Referència: 1808

Denominació: Tapa 200 ml Monacó

Motiu informe: S'han fet les 3 figures que faltaven, la millora modificació perquè els discs no caiguin

INFORME CONTROL DE QUALITAT

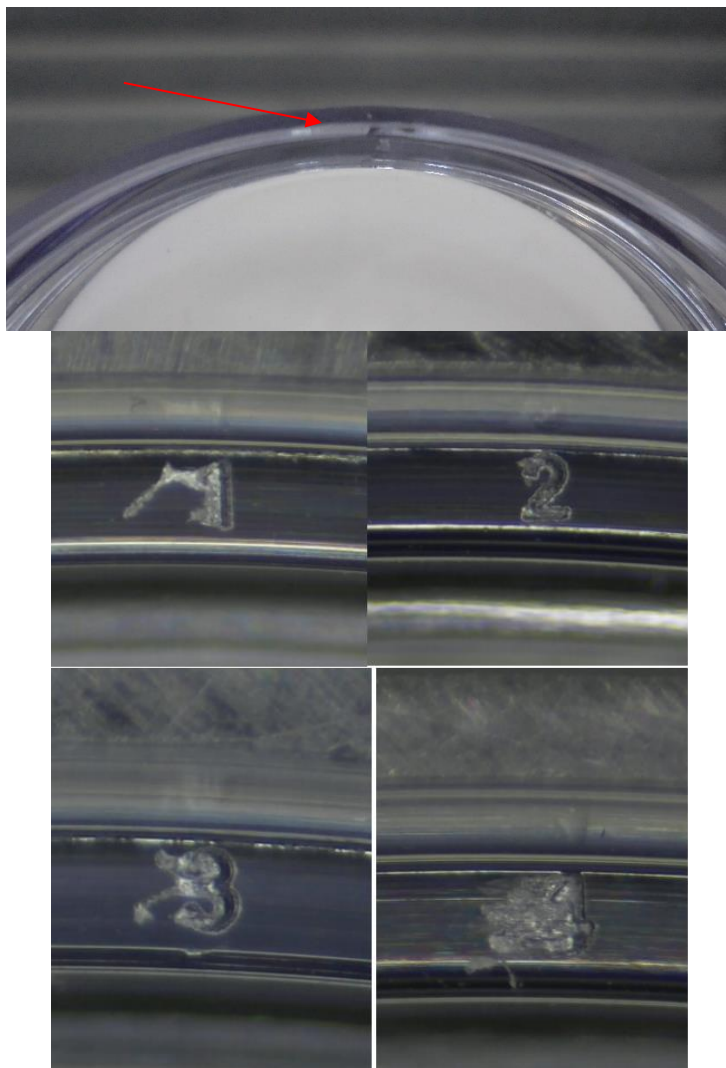
La figura 1, te un diàmetre exterior una mica més gran que les altres, i també es troba una mica de rebava, que pot ser el que fa que el diàmetre sigui més, però es la única que esta dintre de toleràncies, les altre tres no. Igualment la fig.1 també també es més gran de diàmetre interior. La resta de cotes estan dintre toleràncies totes.

Les tapes ara van numerades, el que son petits i costa de veure. També has sortit una mica arrencats.

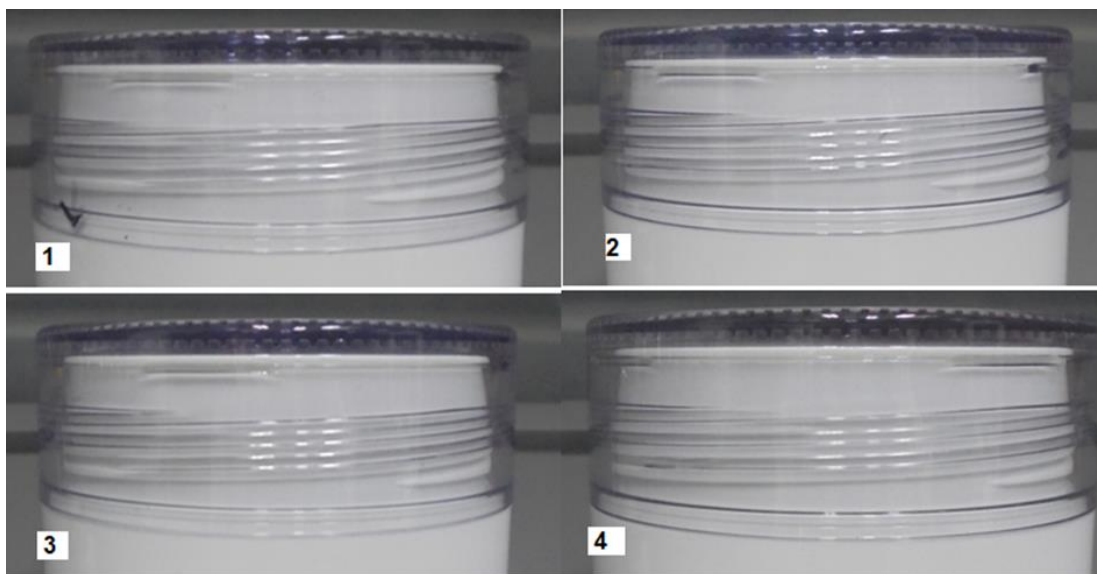
Aquests topes es veuen amb tapa incolora. Amb tapes de color fosc/ opac o matitzades no.

Les tapes roscades amb el tarro, queden una mica descentrades, però la figura 1, com que sobresurt més del tarro que les altres figures, perquè es la que té el diàmetre exterior una mica més gran, es troba més.

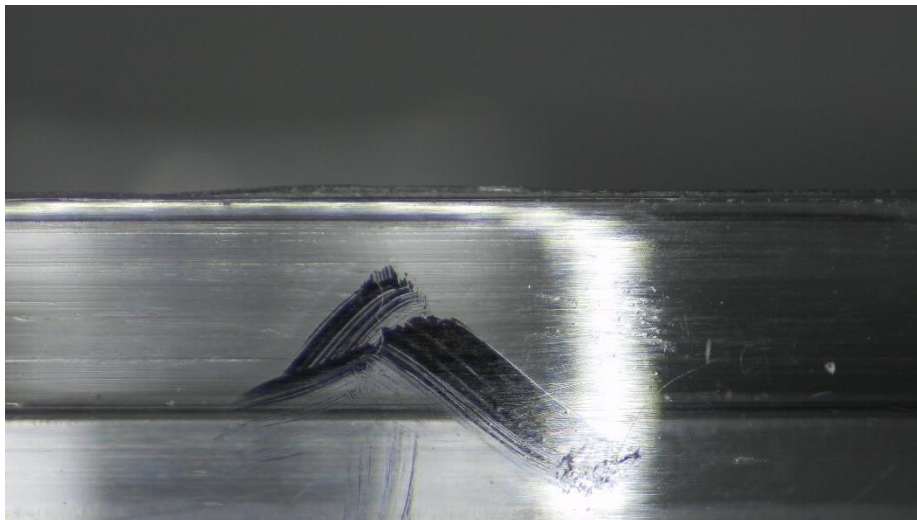
La figura 1 té una mica de rebava a la boca, passant el dit es troba:

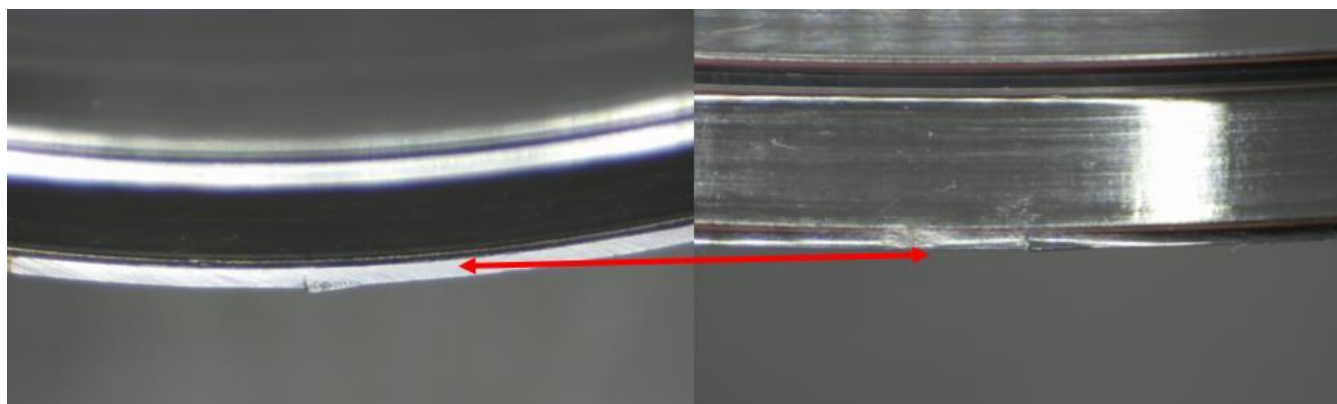
La figura 4 també té un copet a la boca que també es troba passant el dit:

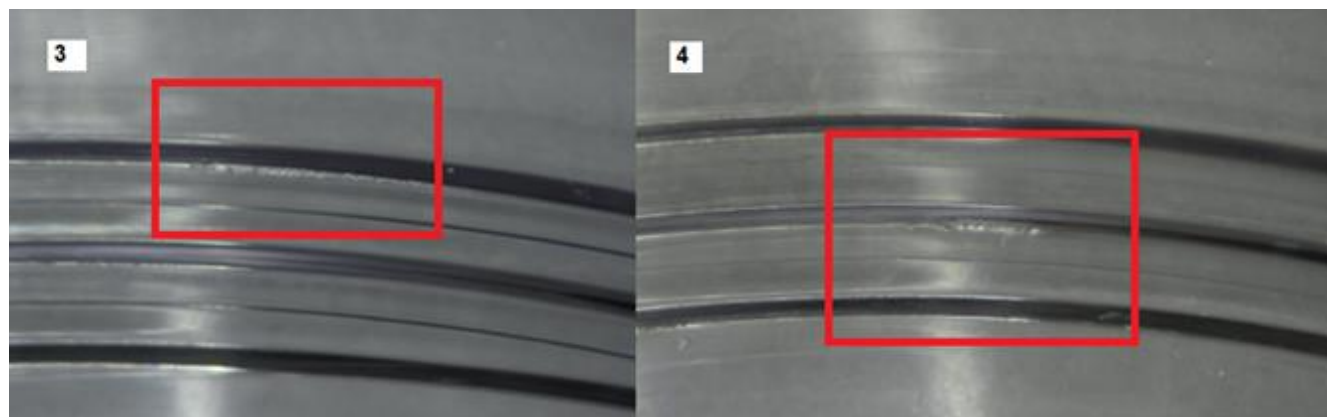
Les rosques estan força bé, però hi ha la figura 3 i 4, que tenen algun cop o rebava:

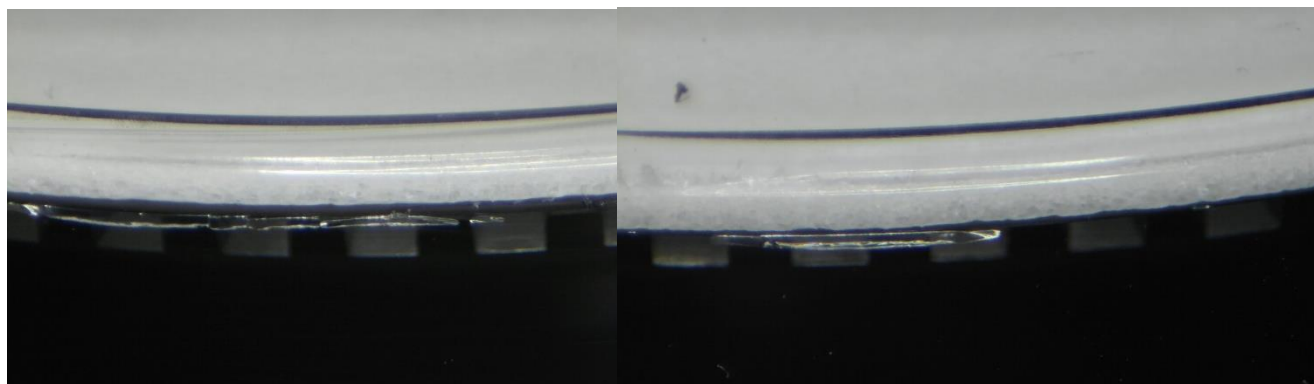
En algunes tapes, a la zona on hi ha el tope per aguantar el disc, també ha sortit com trencat:

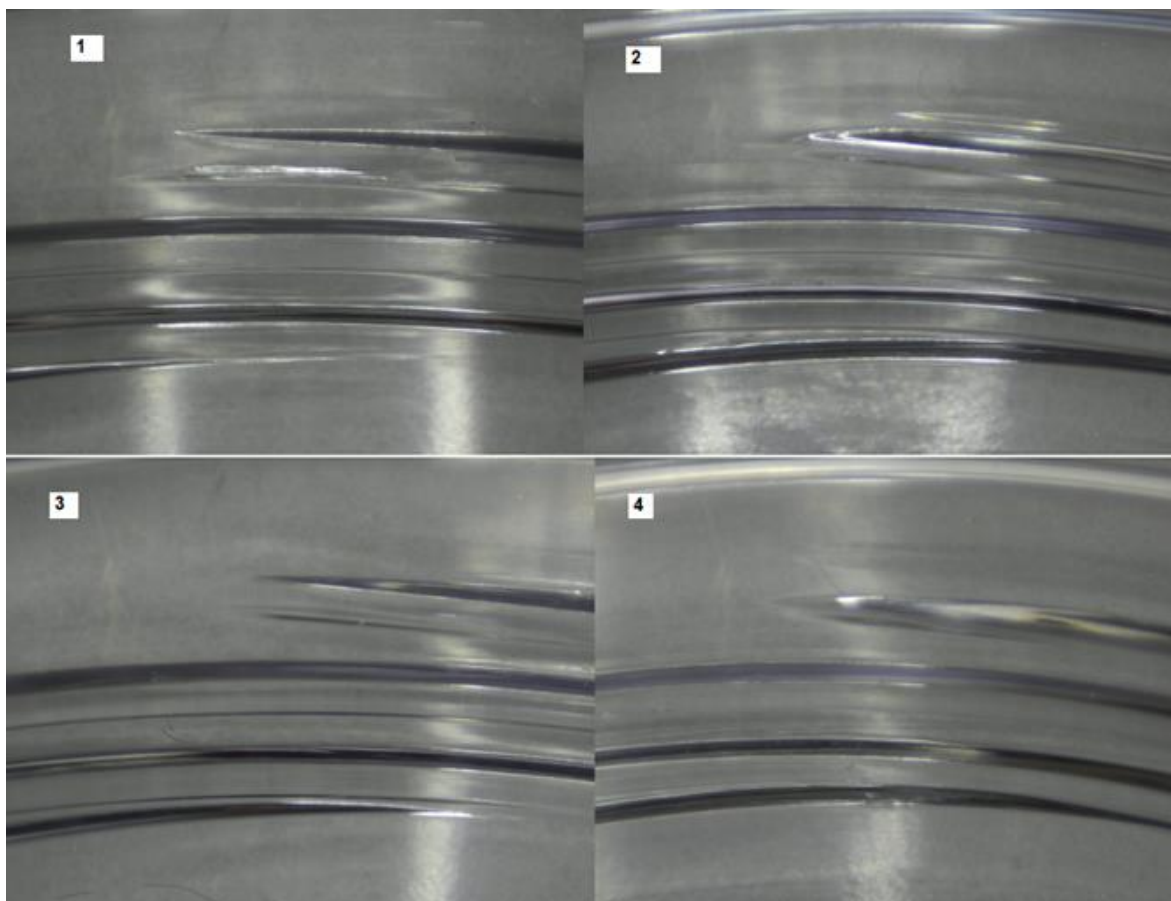
Els fils de rosca de les 4 figures no acaben de ser iguals:
